INTERVENTO DI MANUTENZIONE STRAORDINARIA PER LA MESSA IN SICUREZZA DELLA
 SP 26 ROSOLINI - PACHINO, MEDIANTE LA RIQUALIFICAZIONE DEL PIANO STRADALE E
 LA REALIZZAZIONE DI UNA ROTATORIA ALL'INTERSEZIONE CON LA S.P. 56
 BIMMISCA-AGLIASTRO

RISPOSTA ALL'AUTORITA' DI BACINO DISTRETTO
 IDROGRAFICO DELLA SICILIA:
 Riferimento: nota prot. n°18406 del 23/12/2020 (Allegato n° 5)

Riscontro alle richieste dell'Autorità di Bacino Distretto Idrografico della Sicilia a seguito della conferenza dei servizi del 23/12/2020.

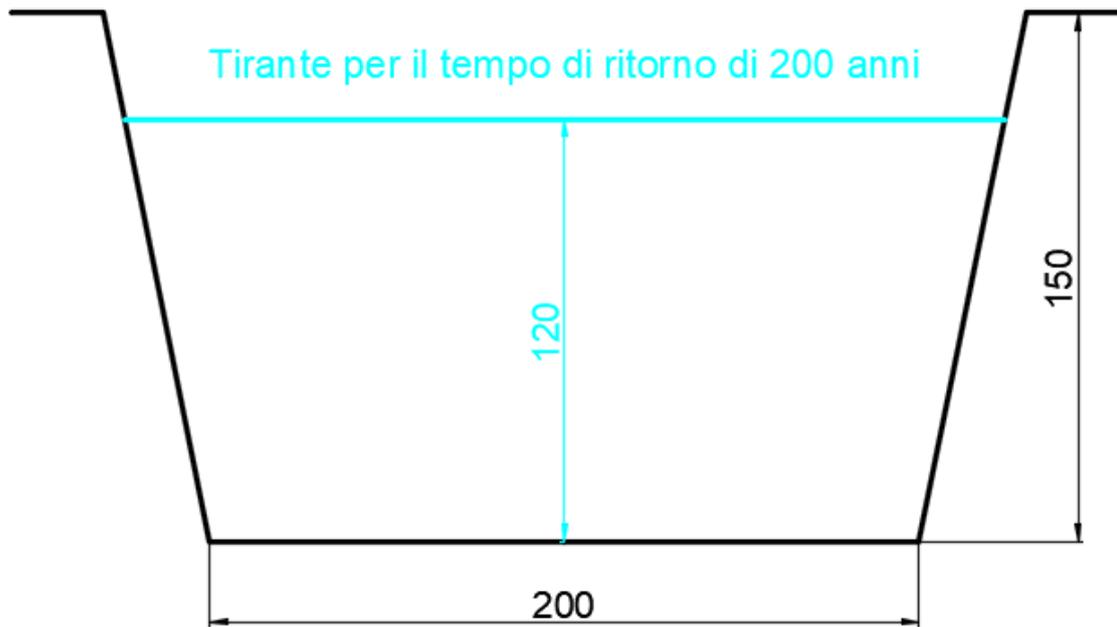
- Lo studio idraulico, condotto in condizioni di moto uniforme, deve essere redatto, almeno per l'intervento sul canale sul lato sx della SP 26, con condizioni di moto permanente monodimensionale.

Dai calcoli fatti si evince che $h_0 > k$ per cui il tratto del canale è un alveo a debole pendenza in cui la corrente è lenta.

I profili di moto permanente sono analiticamente rappresentabili a mezzo di un'equazione ordinaria del primo ordine:

Dunque si realizzerà un profilo D2 di corrente lenta accelerata in alveo a debole pendenza che verrà tracciato a partire dall'altezza di stato critico K nella sezione finale dell'alveo di valle. Da questa sezione proseguendo verso monte il profilo D2 raggiungerà la condizione di moto uniforme asintoticamente.

Si riporta una sezione del canale nel punto in cui raggiunge il massimo tirante:

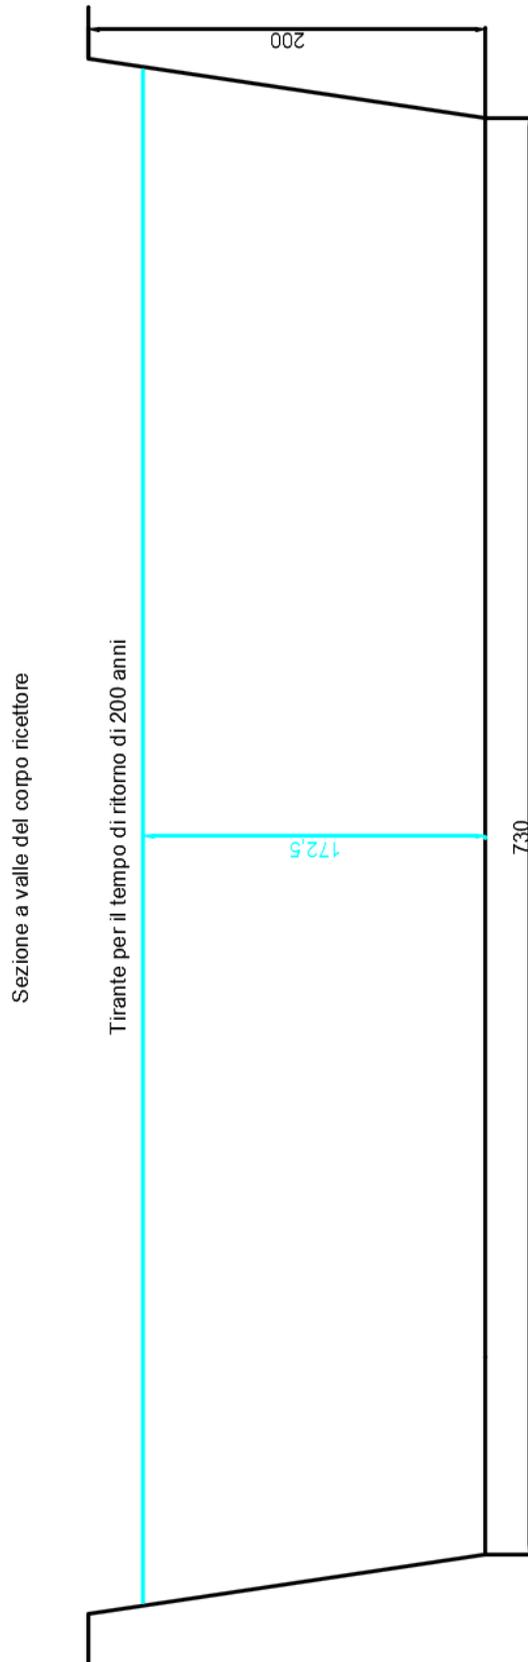
- Sezioni trasversali del corso d'acqua interessato, estese ad un ambito significativo a monte ed a valle dell'intervento, con indicati i livelli di piena, in condizioni ante e post-intervento onde verificarne l'ammissibilità e che lo stesso non alteri le condizioni di deflusso accertate nelle condizioni ante opera.

Per quanto riguarda le modalità di smaltimento delle acque piovane sulla piattaforma stradale, l'intervento di manutenzione ordinaria riguarda la parte iniziale vicino al Comune di Rosolini che va dalla progressiva 0,00 alla progressiva 800,00 e consiste nella pulizia delle opere idrauliche non funzionanti e nella realizzazione (lungo il tratto interessato senza punti di scarico nel corpo ricettore principale), di cunette alla francese e caditoie collegate ad una condotta di raccolta che scarica nel manufatto in c.a. esistente collegato alla Saja Randeci, come si può evincere nei disegni in progetto.

Nello specifico il tratto di strada interessato rientra nella fascia P1, come Pericolosità Idraulica e nella fascia R3, come Rischio Idraulico.

La presenza della condotta di raccolta delle acque bianche non influenzerà negativamente il deflusso delle acque del corpo ricevente, in quanto la portata raccolta sulla piattaforma stradale, che allo stato attuale scorre sulla piattaforma stessa, sarà convogliata e scaricata nello stesso punto, anzi il convogliamento all'interno della condotta predisposta in progetto comporterà il beneficio di un ritardo temporale dello smaltimento delle stesse acque grazie ai salti di quota e ai pozzetti di raccolta presenti in progetto lungo il tratto interessato.

Per maggiore completezza, e come richiesto, si allegano le sezioni interessate a monte e a valle del punto di scarico del canale in c.a. esistente che raccoglie anche le acque delle condotte in progetto lungo la S.P. 26 Rosolini-Pachino e sulla S.P. 56 Bimmisca-Agliastro.
